Mission régionale d'autorité environnementale

**Avis délibéré de la mission régionale
d'autorité environnementale Auvergne-Rhône-Alpes
relatif au projet d'aménagement urbain de l'agglomération
mouloise (2ème pont sur l'Allier et barreau routier)
et à la mise en compatibilité du schéma de cohérence territoriale
de la communauté d'agglomération Moulins Communauté et du
plan local d'urbanisme de la commune de Neuvy
(département de l'Allier)**

Avis n° 2019-ARA-AP-00694

Source : Pièce 04-D "Plan général des travaux", page 4 : Emprise du projet et des travaux (matérialisée en pointillés)

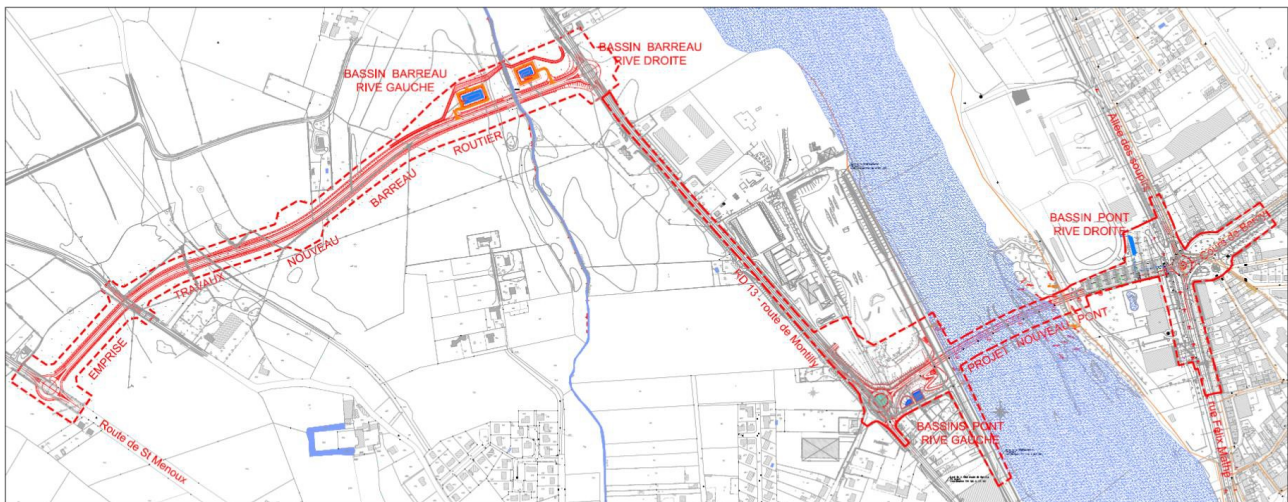
Le périmètre du projet intersecte plusieurs zonages d'inventaires ou de protection du patrimoine naturel : l'arrêté préfectoral de protection de biotope (APPB) « Rivière Allier », le site Natura 2000 « Val de l'Allier nord » (désigné au titre de la directive Habitats-Faune-Flore), la zone naturelle d'intérêt écologique, faunistique et floristique (ZNIEFF) de type I « Val d'Allier nord » et de type II « Lit majeur de l'Allier moyen », mais aussi des zonages relatifs au patrimoine architectural : périmètre de protection des monuments historiques classés « Pont de Régemortes », « Caserne Villars », « maison des 10 et 12 rue Félix Mathé », « maison du 16 rue du Pont de Guinguet » ainsi que le site patrimonial remarquable (SPR) de la ville de Moulins.

Le projet est également situé à proximité immédiate d'autres zonages :

- ayant trait au patrimoine naturel : l'APPB « Grèves et îles temporaires de l'Allier », la ZNIEFF de Type I « Confluent Allier, Sioule et Aval », le site Natura 2000 « Val d'Allier Bourbonnais » (désigné au titre de la directive Oiseaux),
- ou au titre du paysage : sites inscrits « Centre ancien de Moulins », « Cours Jean-Jaurès et Anatole France », « Cathédrale et ses abords ».
